2.2.1 (7) 福浦断層周辺に認められる谷地形

2.2.1 (7) 福浦断層周辺に認められる谷地形 — 北西方の評価結果 —

コメントNo.10の回答

地形断面図(H:V=1:4)
(航空レーザ計測データにより作成)

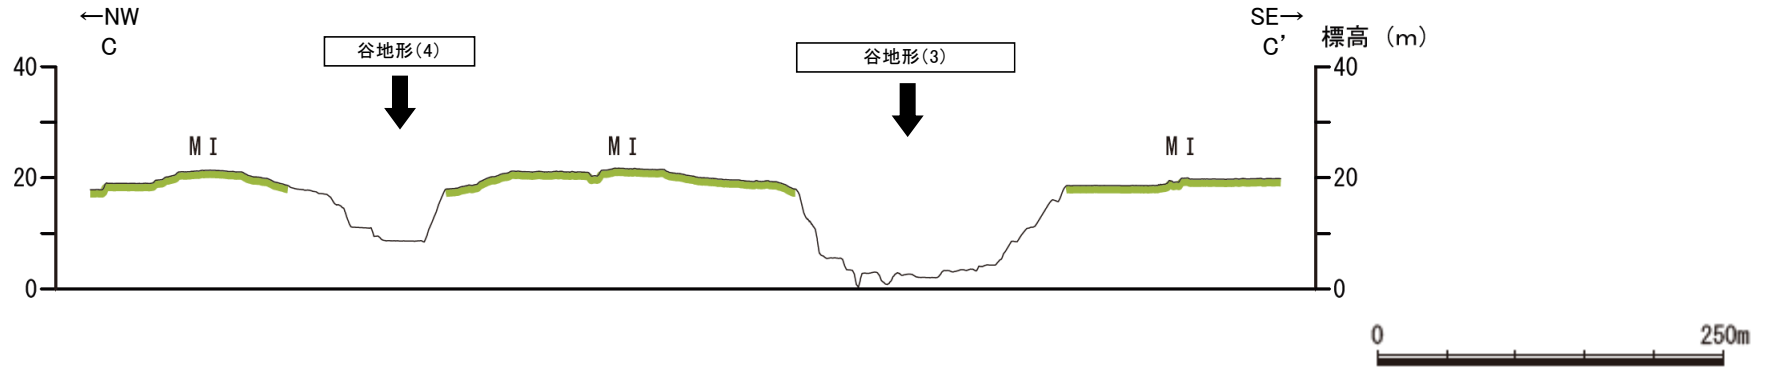
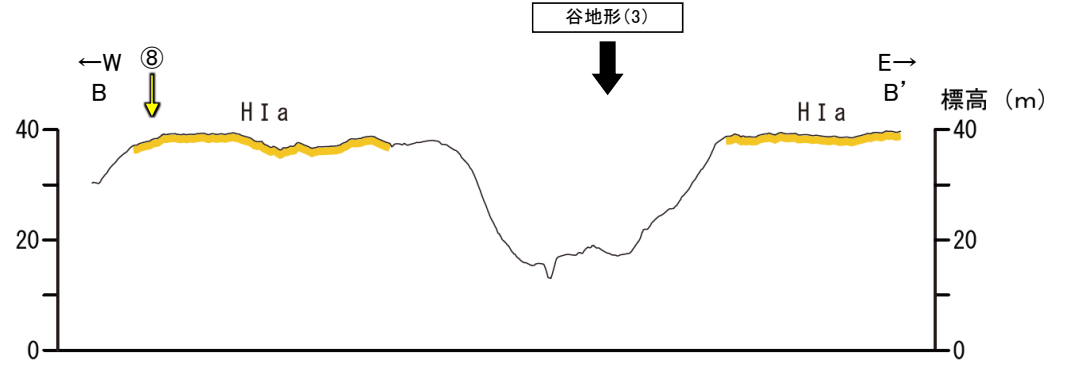
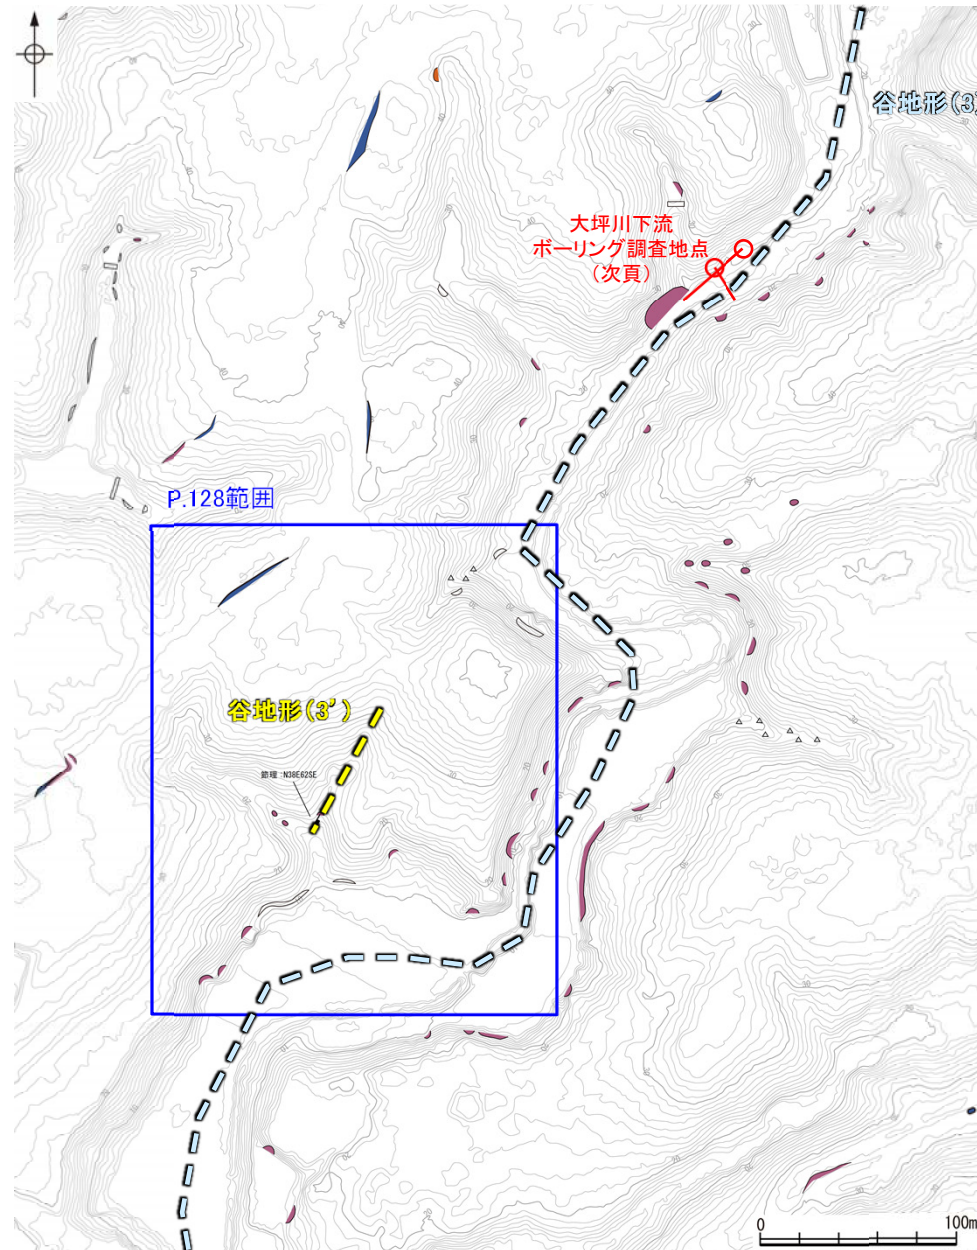
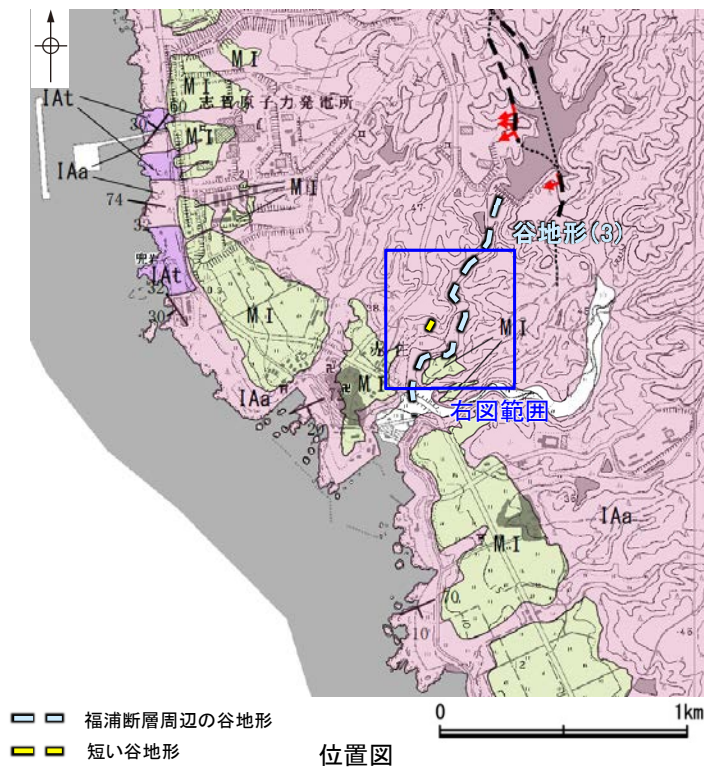
コメントNo.10の回答

- ・谷地形(3)を挟んで、中位段丘 I 面及び高位段丘 I a面に高度差がない。
- ・谷地形(4)を挟んで、中位段丘 I 面及び高位段丘 I a面に高度差がない。

2.2.1 (7) 福浦断層周辺に認められる谷地形 — 南西方の地質調査(谷地形(3)) —

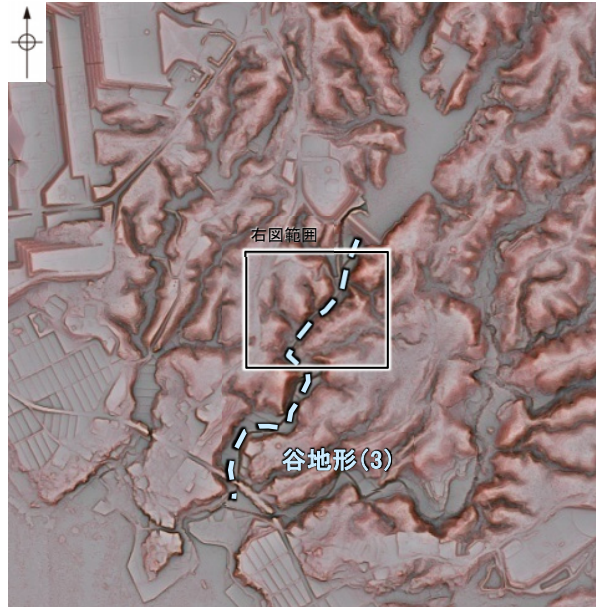
コメントNo.10の回答

- 谷地形(3)の沢部等で地表踏査を実施した結果、堅硬な穴水累層の安山岩が分布する。
- ボーリング調査の結果、谷地形(3)の位置に福浦断層から分岐する断層は認められない(次頁)。
- 谷地形(3')の直上で表土はぎ調査を実施した結果、穴水累層の安山岩が分布し、それは非破碎であり、断層は認められない(P.128)。
- 以上より、谷地形(3)の位置に断層は認められない。

2.2.1 (7) 福浦断層周辺に認められる谷地形 — 南西方の地質調査(谷地形(4)) —

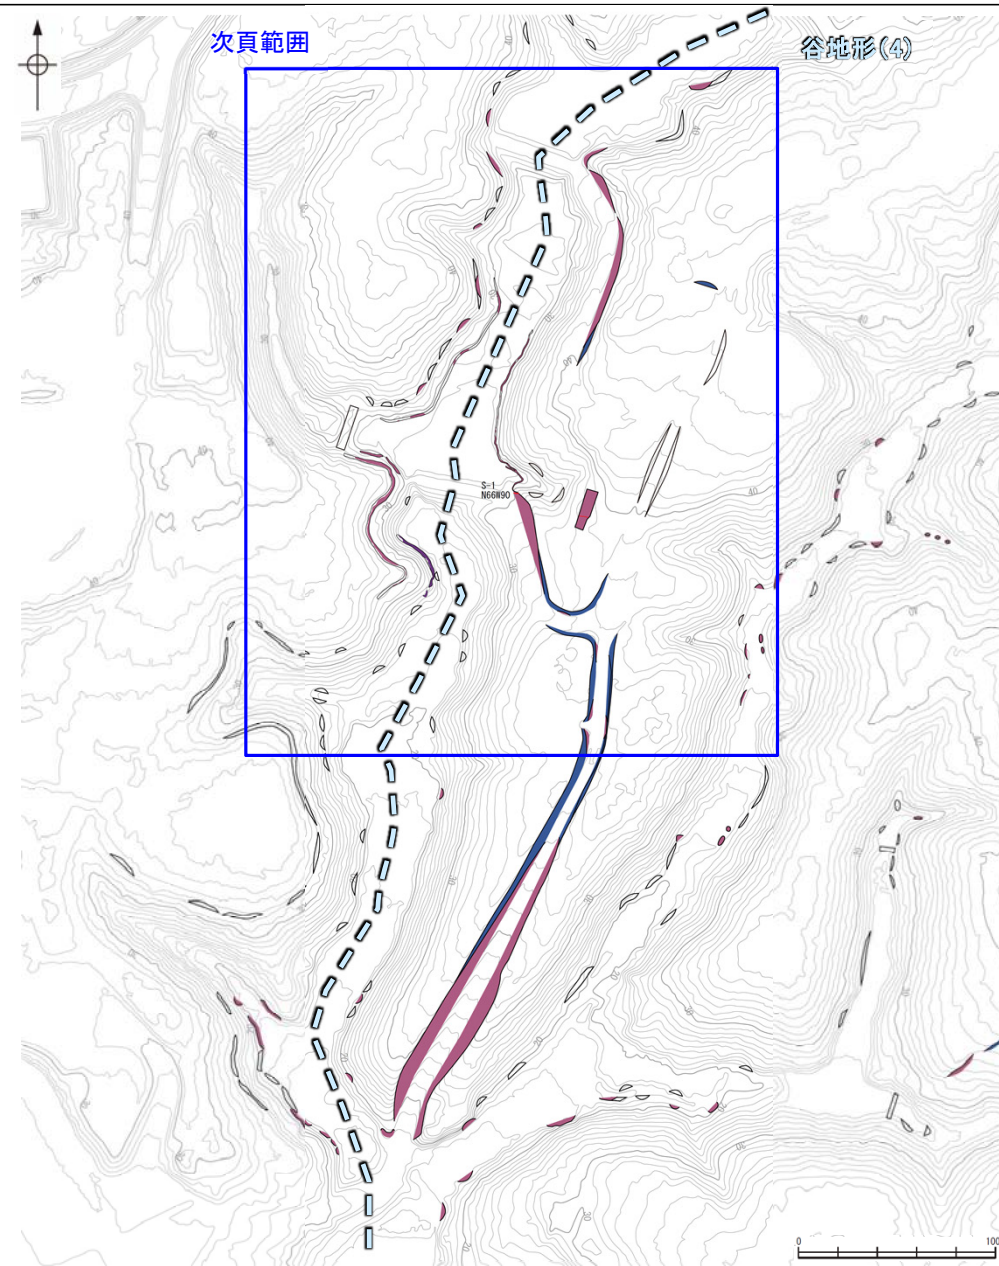
コメントNo.10の回答

- 谷地形(4)の沢部等で広く地表踏査を実施した結果、堅硬な穴水累層の安山岩及び凝灰角礫岩が分布する。
- 谷の延長位置を横断して表土はぎ調査を実施した結果、穴水累層の安山岩及び凝灰角礫岩が連続して分布し、それらは非破碎であり、断層は認められない(次頁, 次々頁)。
- 以上より、谷地形(4)の位置に断層は認められない。
